**Avis de la mission régionale d'autorité environnementale  
sur la création d'une centrale photovoltaïque au sol sur le  
territoire de communes de Ribaute et Tournissan (Aude)**

N°Saisine : 2022-010214

N°MRAe : 2022APO30

Avis émis le 29 mars 2022

Figure 3: localisation de l'installation "Tournissan 1" et "Ribaute -Tournissan "

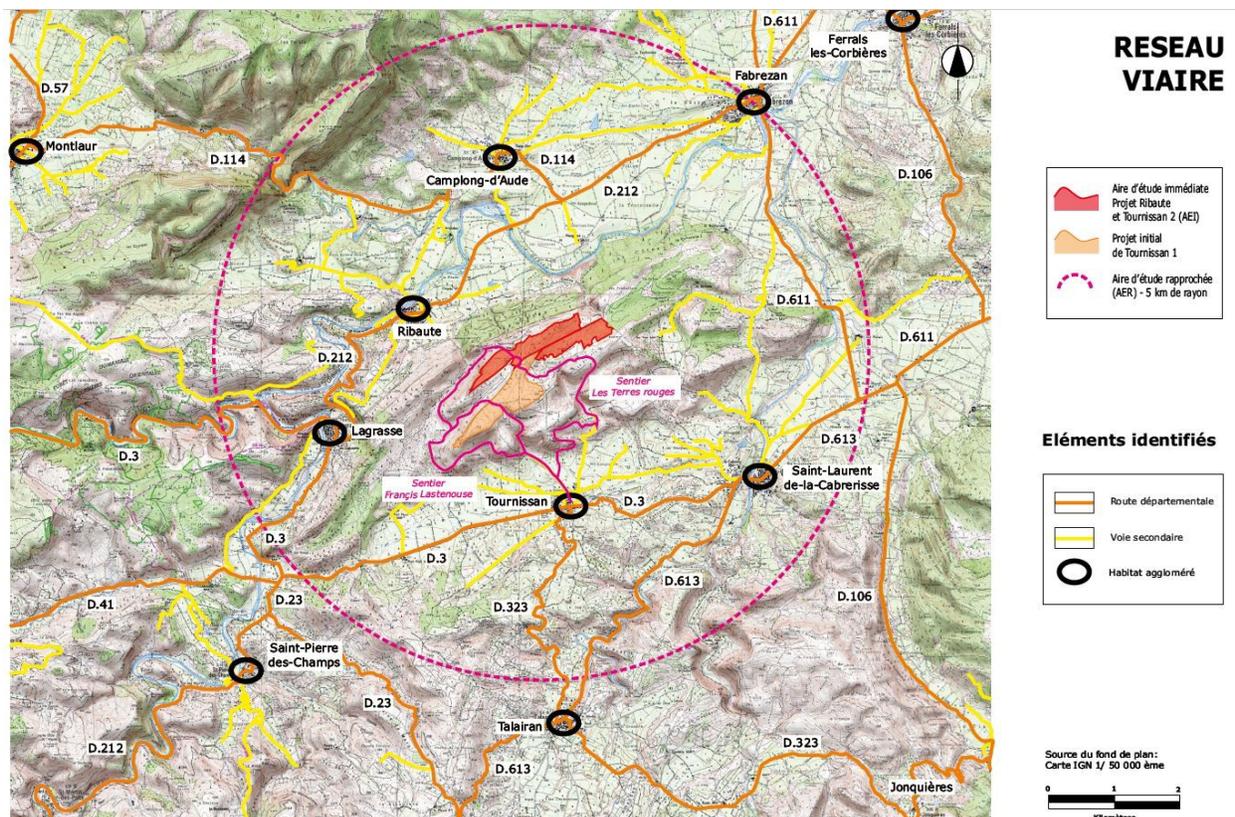
Conformément aux dispositions de l'article R. 122-5 II du CE, l'étude d'impact est jugée formellement complète. Toutefois, deux installations contiguës, Tournissan 1 (objet de l'avis de 2020) et Tournissan-Ribaute (objet du présent avis) , portés par le même maître d'ouvrage font l'objet d'avis de la MRAe, et l'analyse des impacts sur l'environnement auraient dû donc porter sur l'ensemble des deux installations qui sont constitutives d'un seul et même projet d'une surface totale de plus de 80 ha.

**LA MRAe recommande de présenter une actualisation de l'étude d'impact de l'installation Tournissan 1 prenant en compte les deux installations Tournissan 1 et Ribaute-Tournissan, dans une approche de projet global et l'ensemble des impacts sur l'environnement.**
